## DIREZIONE GENERALE AMBIENTE

***Settore Ecosistema Costiero e Acque***

**OGGETTO:** **S1067** – Procedimento di Verifica di assoggettabilità a VIA sul progetto relativo all'ampliamento dell'attività di recupero rifiuti nell'impianto esistente sito ad Arcola (SP).
Proponente: Magra Asfalti s.r.l.
Verifica completezza documentale. *Riscontro.*

*Fig. 3 rappresentazione cartografica dell'area di impianto rispetto ai corpi idrici individuati nel PTA, con evidenza delle derivazioni idriche come risultano da DB regionale alla data del 27/10/2025.*

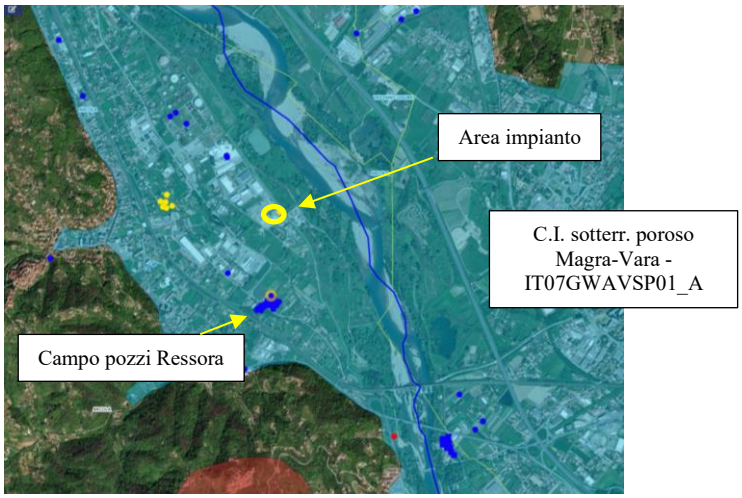
Nella successiva Figura 3 si ha la rappresentazione cartografica del sito dell'impianto rispetto ai corpi idrici individuati nel vigente Piano regionale di Tutela delle Acque – PTA (approvato con DCR n. 11/2016) e con evidenza anche del campo pozzi di Ressora.

Si ritiene necessario, pertanto, per tutto quanto sopra, che, preliminarmente all'espressione di parere in merito all'ampliamento oggetto del procedimento, venga prodotto il riscontro alle richieste avanzate dal settore scrivente nell'ambito della procedura di VAS precedentemente riportate.

In merito a quanto sopra, si precisa che nel 2020 l'EGA spezzino aveva trasmesso le cartografie allegate a una relazione intitolata "*Individuazione delle aree di salvaguardia del Piano di tutela delle acque della Regione Liguria. Estensione del tracciamento delle isocrone relative ai campi pozzi Fornola e Ressora a 365 giorni".* Lo scrivente settore a conclusione di una serie di contatti informali e di un incontro tecnico con nota PG/2021/97140 del 15 marzo 2021, pur ritenendo le isocrone conformi ai criteri tecnici del PTA, ha ritenuto necessarie ulteriori valutazioni e chiarimenti da parte dell'EGA. Questo per poter considerare le isocrone come una proposta definitiva di delimitazione delle aree di salvaguardia, con la distinzione tra zone di tutela assoluta e di rispetto ai sensi dell'art. 94, comma 4, del D.Lgs 152/06.
In particolare, si è chiesto di predisporre un programma preliminare per la messa in sicurezza delle attività preesistenti nella zona di rispetto, non delocalizzabili, come previsto dal D.Lgs. 152/06. In sede di VAS, era stata evidenziata una possibile criticità circa la nuova localizzazione dell'impianto di produzione bitume in riferimento alle aree di rispetto definite dalle isocrone trasmesse.

Nel caso di specie si ritiene opportuno nell'ambito della valutazione dell'ampliamento dell'impianto esistente acquisire anche il contributo dell'EGA spezzino che già si era espresso al riguardo nell'ambito del procedimento di VAS.
